**Intendencia
Montevideo**

LICITACIÓN PÚBLICA INTERNACIONAL N°541006/24

ESTACIÓN DE BOMBEO BATLLE BERRES Y OBRAS ACCESORIAS

Respuestas a preguntas presentadas hasta:

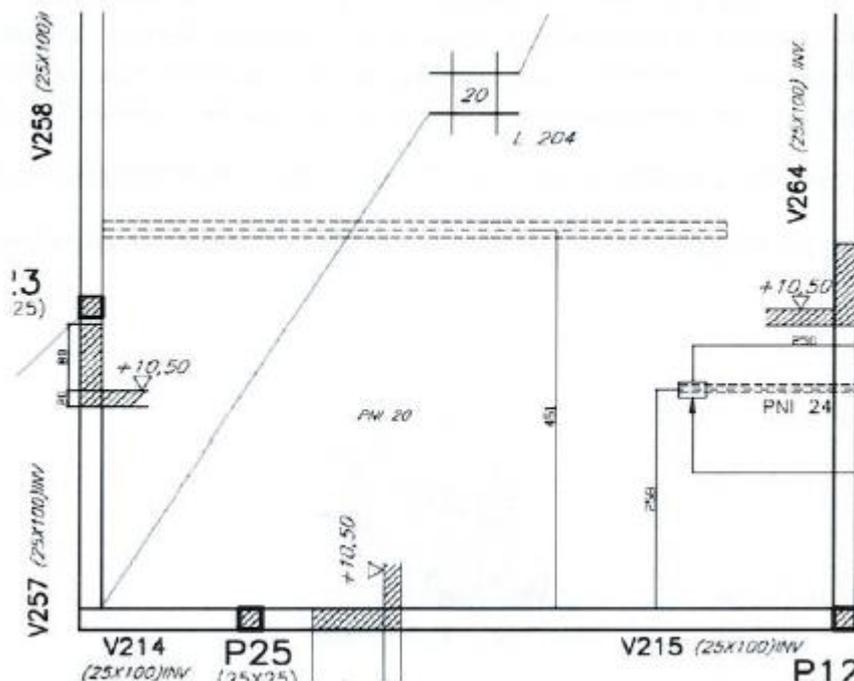
En el plano EB_ES-01, en la planta nivel +5.00 se indican zapatas para la fundación de pilares. Entendemos que estas zapatas deben estar fundadas por debajo del nivel +5.00, ¿a qué nivel deberían de estar fundadas?

Las bases B1 a B8 se fundarán en terreno firme (arcilla) con tensión admisible mayor a $1,5\text{kg/cm}^2$.
